Rrg.2710.27.2020

Dotyczy: postępowania o udzielenie zamówienia publicznego prowadzonego w trybie zapytania ofertowego nr sprawy: **Rrg.2710.27.2020 „BUDOWA PLACU ZABAW I SIŁOWNI ZEWNĘTRZNEJ W MIEJSCOWOŚCI SĘDZIWIUJE, GMINA ZAMBRÓW”**

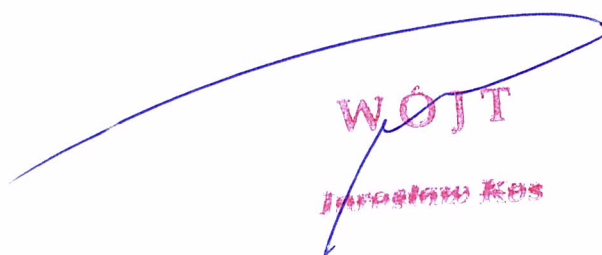
Pytanie nr 5:

Prosimy o wyjaśnienie czy Wykonawcy są zobowiązani do przestrzegania stref bezpiecznych dla poszczególnych urządzeń wskazanych w projekcie? Jeżeli nie czy to oznacza zgodę Zamawiającego na całkowicie inne rozlokowanie urządzeń na placu wg. potrzeb Wykonawcy w zależności od stref zaoferowanych przez niego urządzeń. W takiej sytuacji prosimy o potwierdzenie na wykonanie koncepcji rozmieszczenia w sposób pomijający projekt dołączony do dokumentacji przedmiotowego zamówienia.

Zamawiający wymaga realizacji zadania na podstawie i w sposób zgodny z załączonym do zapytania Projektem budowlano – wykonawczym.

Zgodnie z treścią Projektu Wykonawca składając ofertę równoważną jest zobowiązany dołączyć do oferty koncepcję zagospodarowania terenu udowadniając, iż oferowane produkty spełniają założenia projektu, bez powiększenia powierzchni placu oraz pod warunkiem zachowania odpowiednich stref bezpiecznych oferowanych urządzeń. Zamawiający zaznacza, że w takim przypadku na Wykonawcy spoczywa obowiązek wykazania, że urządzenia mieszczą się na placu a ich strefy bezpieczne są zgodne z odpowiednią normą przy założeniu, że strefy bezpieczne nie nachodzą na siebie.

Zaznaczamy, że wymagane jest aby zostały zachowane proporcje pomiędzy strefą zabawową z nawierzchnią piaskową a strefą fitness z nawierzchnią trawiastą.
